Sivry-Rance

Opération de Développement Rural

Compte rendu de la réunion de CLDR élargie du 15 mai 2023

Ci-dessous l'esquisse présentée le 19.04.23 :

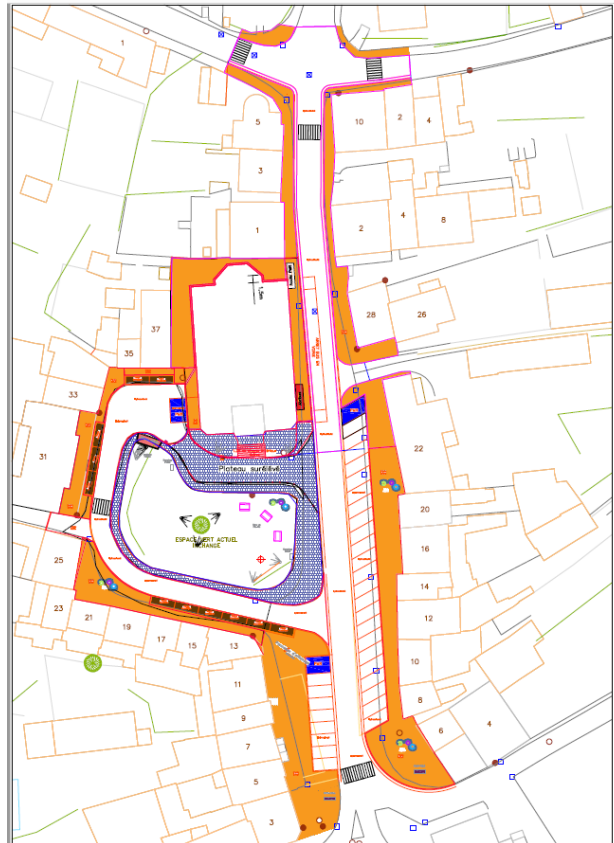
- Est-ce que les voitures auront encore la possibilité de se garer sur les trottoirs près de l'école ?
Non, bordures saillantes.
- Est-ce possible de mettre une place PMR près de la pharmacie ?
Oui
- Est-ce possible de mettre 2 places perpendiculaires près du n°35 ?
Non
- Quel sera le timing ?
Dépôt du dossier avec CSDC pour le 30/06/2023 avec la partie PIC / travaux Delid terminés fin octobre / début novembre / Cœur de Village : 60 jours ouvrables / travaux de voirie : 60 jours ouvrables
- Comment sera envisagé l'éclairage ?
Toujours sur les façades, LED.
- Dommage de déplacer le passage pour piétons qui se trouve en face du parc !
Pas possible de le garder car aboutit à une place de parking
- Est-ce que ça ne fera pas trop « béton » ?
Non
- Penser à des dossiers aux bancs

- Est-ce possible d'envisager des places de parking comme « chicanes » ?
Il faut voir pour le passage d'engins agricoles.
Le HIT rappelle qu'au niveau du carrefour du haut, la largeur de voirie reste la même.
- Les N° 16-20 et 22 demandent un respect du soupirail.
- Est-ce que le plateau surélevé ne risque pas de bouger avec le temps ?
Non
- Est-ce possible de faire démarrer la zone 30 plus haut, car dangerosité avec la rue du Cimetière, surtout maintenant avec la déviation liée aux travaux ?
A voir.
